改善箇所説明図

改善の内容

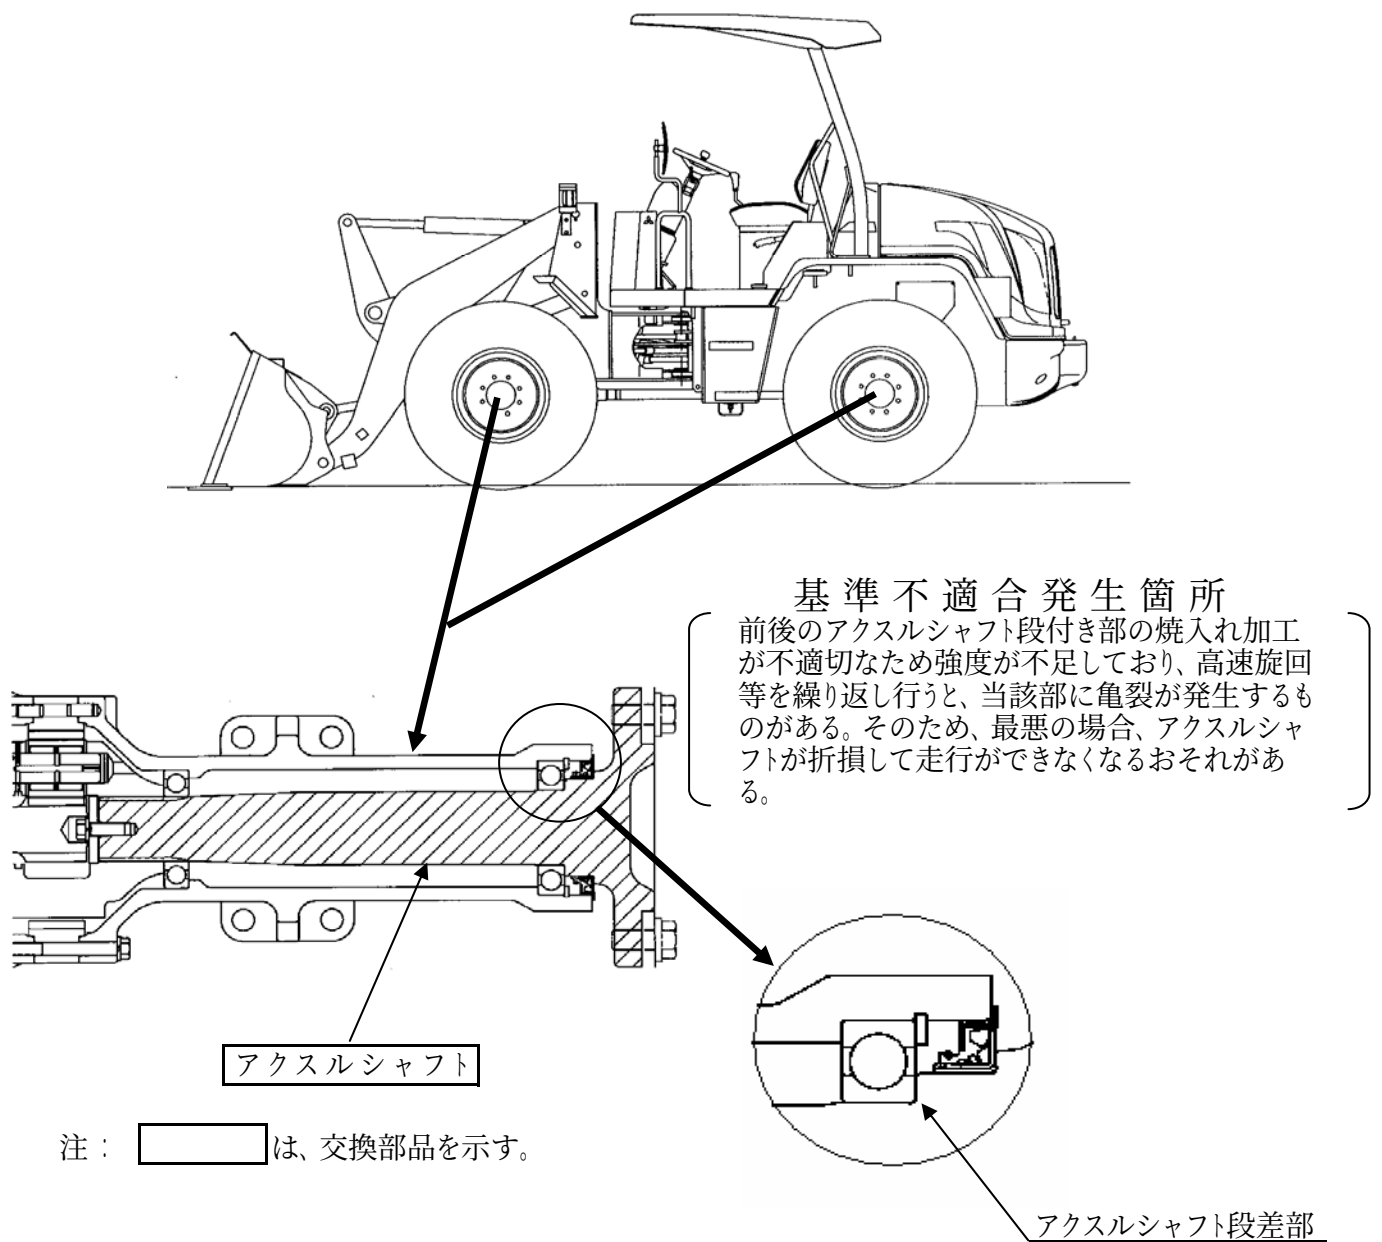
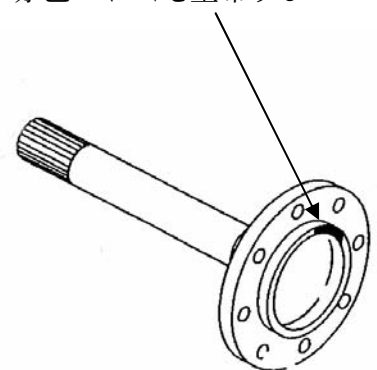
全車両、アクスルシャフトを対策品と交換する。

改善前	改善後
〔段差部隅 R 2〕 高周波焼入れ範囲 R2またはR4	〔段差部隅 R 4〕 高周波焼入れ範囲 R 4

識別： アクスルシャフトのリム取付部端面赤色ペイントを塗布する
